「休憩中」画面の仕様変更のお知らせ

日頃より弊社エコドライブナビゲーションシステム MHS-03DT をご利用いただき、誠にありがとうございます。

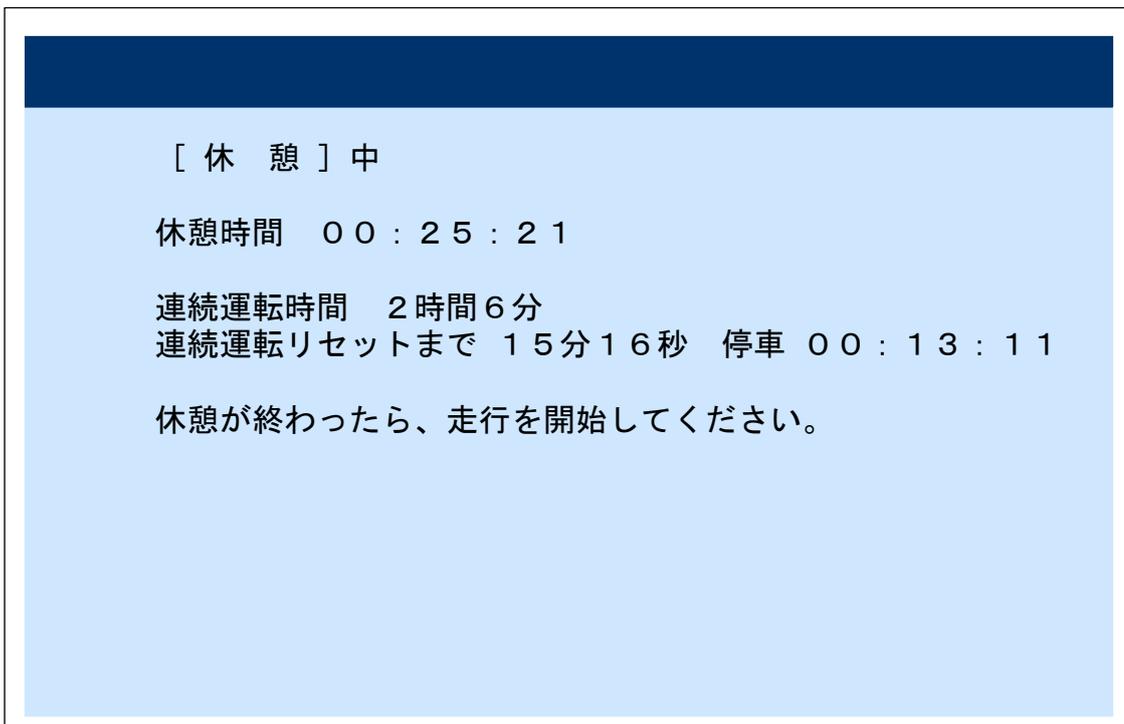
昨年11月10日付の資料「旧ディスプレイユニットの画面表示仕様変更のお知らせ」で、令和6年4月より施行される「自動車運転者の労働時間等の改善のための基準」（改善基準告示）の改正に対応して MHS-03DT 車載機の連続運転時間の表示等を変更する仕様変更のご提案をさせていただきましたが、今回追加の変更として、連続運転時間のリセット（30分以上の停車または10分以上の停車を複数回）がドライバー様で把握しやすいよう、[休憩中]画面に「連続運転時間」、「連続運転リセットまでに必要な停車時間」、「現在の停車時間」を表示するよう仕様変更いたしました。

休憩時間 ⇒MODE ボタンで「休憩」を選択してからの経過時間

連続運転時間 ⇒「30分以上の停車」または「10分以上の停車の合計が30分」でリセットする

連続運転リセットまで ⇒連続運転時間が0になるまでの残り停車時間（カウントダウンする※）

※停車時間が10分を超えるまでカウントダウンされません（10分未満の停車は走行に含まれる為）

停車 ⇒車速が0km/hになってからの経過時間
